Réf. Nova : 04/PU/1749103

Objet : BRUXELLES. Place De Brouckère / boulevard Emile Jacqmain, 11. Demande de permis d'urbanisme portant sur la régularisation de l'enseigne « Coca-Cola » existant en toiture de l'immeuble.

Avis de la CRMS

Photos jointes à la demande de permis

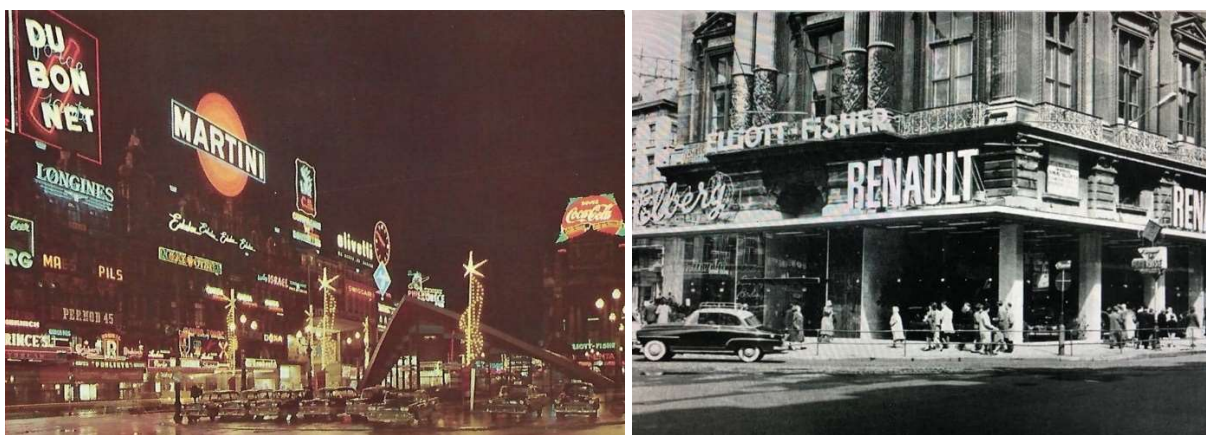
Dans le foulée des améliorations initiées et concrétisées par la Ville à la fin du XXème pour le retrait des nombreux panneaux publicitaires de la Place de Brouckère, et à l'heure où le réaménagement des boulevards du Centre entend améliorer le cadre de vie et embellir le centre-ville, où la lutte contre les effets négatifs de la publicité est au cœur des préoccupations régionales¹, et où de nombreuses initiatives sont prises pour soutenir l'embellissement de la ville (*enlèvement dans les années 1980 des enseignes Renault de l'hôtel Continental, en 2010, campagne de restauration des devantures de la Bourse, etc.*), la CRMS enjoint la Ville à poursuivre les efforts et à saisir l'opportunité de ces évolutions pour renoncer à renouveler la régularisation du dispositif lumineux Coca Cola dans le paysage urbain et plaide pour son démontage.

Placé sur la toiture de l'hôtel Continental, édifié en style éclectique en 1874, il dénature non seulement cet immeuble à valeur patrimoniale mais aussi, de jour comme de nuit, la perspective majeure des boulevards du Centre et la cohérence de la place De Brouckère d'autant qu'un deuxième écran géant a été placé sur la façade principale du Centre Monnaie.

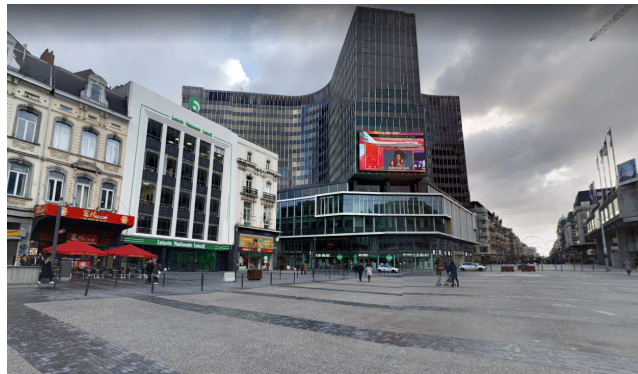
En 2011, les néons de l'enseigne Coca-Cola furent remplacés par un écran LED protégé par un encadrement métallique large et profond. Installé sans autorisation préalable, ce dispositif publicitaire fut

régularisé par permis d'urbanisme du 13/09/2013 (avis de la CRMS du 27/06/2012) et autorisé pour une durée de 6 ans, arrivant à terme en septembre 2019.
